コボット ブレース角度と各種特性値の関係

《 確認事項 》

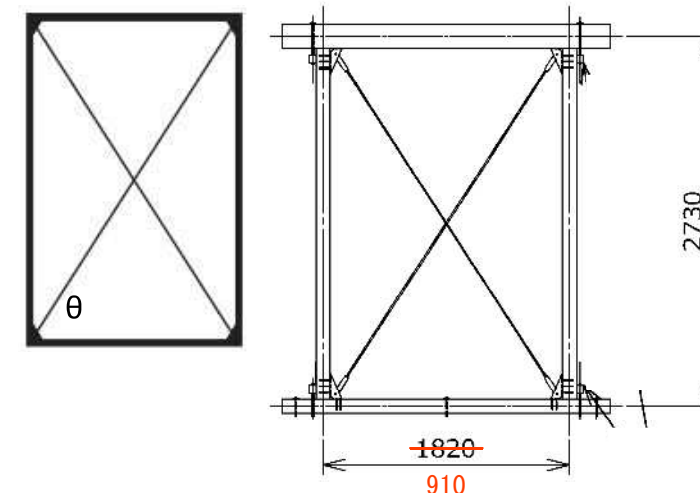
- ①大臣認定で2.7倍と取得しているのので
 - ・ 1セット1構面だと2.43倍 (2.7倍 × 0.9)
 - ・ 2セット1構面だと2.43倍 × 2セット = 4.86倍
 で検討を行うという考え方で間違いはないですか？
- 大臣認定の壁倍率は、既に低減係数 $\alpha = 0.9$ が乗じられております。
※基準せん断耐力 × 0.9。
- ②メール本文の「大臣認定 (1セット使用/1構面) 2.7倍 × 1.8 = 4.8倍」の × 1.8 をする根拠が分かりません。2.7倍を2セット使用するので低減係数の $\alpha = 0.9$ を × 2 として1.8を乗じていますか？
 - 1セット1構面: 1820w × 2730h → 3.3倍...①
 - 2セット1構面: 1820w × 2730h → 6.7倍 → 6.7 × $\alpha = 0.9$ = 6.0倍...② $② \div ① \approx 1.8$ (1セットと2セットの比率が1.8)
 - 1セット1構面: 910w × 2730h → 2.7倍
 - 2セット1構面: 910w × 2730h → 2.7 × 1.8 = 4.8倍 が期待できると考えます
- ②高さ、長さは構造芯 (梁・柱の芯々) で検討で間違いはないですか？
超えた場合、長さに応じて割増しを行えばよろしいですか？

既に低減係数 $\alpha = 0.9$ が乗じられております。

構造芯での検討で問題はありません。
壁長さや壁高さに関しては、日本建築学会刊行「木質系耐力壁形式構造に関するQ&A」に考え方が示されておりますので、該当箇所のコピーを添付させていただきます。
